VYSVĚTLENÍ ZADÁVACÍ DOKUMENTACE Č. 1

K VEŘEJNÉ ZAKÁZCE

III/0502 NĚMČANY, MOST 0502-2

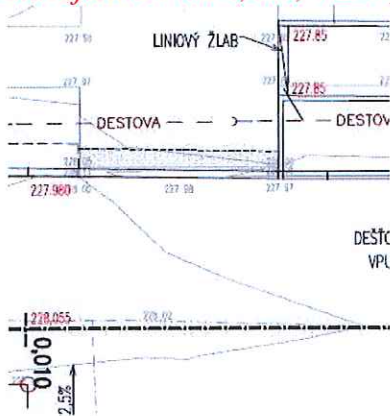
2. Dále jsme nenašli výkresy výztuže u položek 317365, 333365, 389365. Celkem cca 9T. Je možné poskytnout uchazečům výkresy výztuže?

Podrobné armovací výkresy budou součástí RDS. Nyní je uvažováno pro pol. 317365 – 220kg/m³; pro pol. 333365 220 kg/m³; pro pol. 389365 280 kg/m³. Oceňte dle soupisu prací.
